Magliano in Toscana , 26 luglio 2023

- con avviso del 23 maggio 2023, codice procedura MASE-2023-93273 stata avviata la **procedura di valutazione di impatto ambientale (V.I.A.)** di competenza nazionale (artt. 20 e ss. del decreto legislativo n. 152/2006 e s.m.i.) relativa al **progetto di realizzazione di una centrale eolica denominata Orbetello** da parte di **Apollo Wind s.r.l.** (sede in Bolzano, Via della Stazione n. 7) in località varie, Comune di **Orbetello** (GR);

OSSERVAZIONI

Figura 15. PTCP Grosseto: Beni paesaggistici (Tav. ST 5)

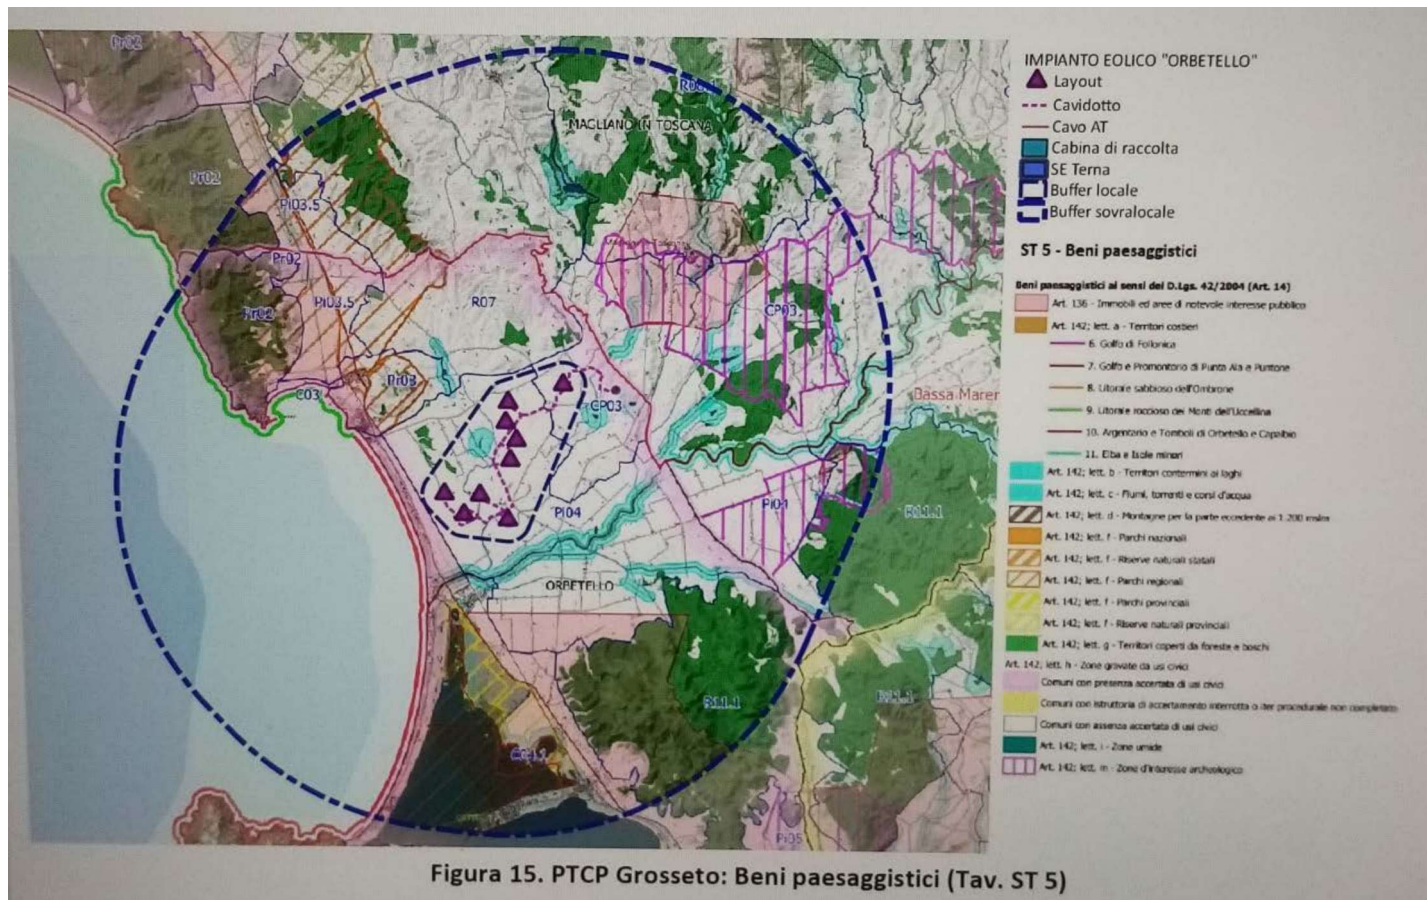
- in proposito, si ricorda che l'art. 6, comma 1°, del decreto-legge n. 50/2022, convertito con modificazioni e integrazioni nella legge n. 91/2022, in relazione all'installazione di **impianti di produzione di energia da fonti rinnovabili** è stata individuata una **"fascia di rispetto ... determinata considerando una distanza dal perimetro di beni sottoposti a tutela di sette chilometri per gli impianti eolici e di un chilometro per gli impianti fotovoltaici"**. Successivamente, con l'art. 47, comma 1°, del decreto-legge n. 13/2023, convertito con modificazioni e integrazioni nella legge n. 41/2023, **la fascia di tutela è stata ridotta a "tre chilometri" per gli impianti eolici e a "cinquecento metri" per gli impianti fotovoltaici.**

Detta **fascia di rispetto** risulta, quindi, nel caso di specie **estesa tre chilometri dal limite delle zone tutelate con vincolo culturale** (artt. 10 e ss. del decreto legislativo n. 42/2004 e s.m.i.) **e/o con vincolo paesaggistico** (artt. 136 e ss. e 142 del decreto legislativo n. 42/2004 e s.m.i.). In ogni caso, **la visibilità di detti aerogeneratori alti oltre 200 metri sarebbe ben presente in tutta l'area;**
